关于 PAN2416 功能不良处理办法公告

情况描述:

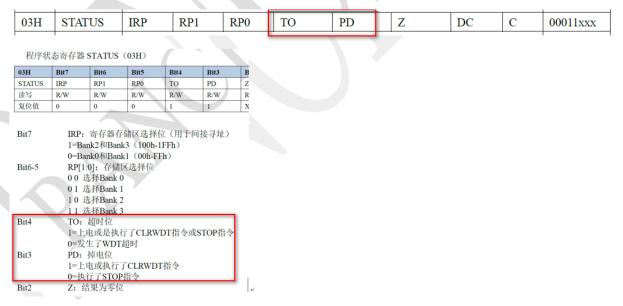
PAN2416 芯片机台烧录 OK, 贴片后上板功能不良, 不良率比较高, 加热芯片功能正常, 冷却后继续功能不良。

- 1、PAN2416 的烧录器版本错误,烧录器合作方在 19 年 5 月份后下载的固件 搞混了版本,原来量产用的 V2.15 版本的烧录芯片每 Bit 的时间是 200us, 下错了一个 V2.15 版本但是烧录时间只有 40us 的固件,
- 2、MCU的 STATUS 寄存器 TO和 PD这两位,程序上电后状态不可靠。

- 1、烧录器统一在线更新固件到 V2.17, V2.17 只是在原有成熟量产的烧录固件 V2.15 版本上改了个版本号,更新方法和固件请查看磐启论坛, http://bbs.panchip.com/forum.php?mod=redirect&goto=findpost&ptid=25&pid=77
- 2、MCU的 STATUS 寄存器 TO和 PD这两位,程序上电后状态不可靠,建议写代码不要使用。
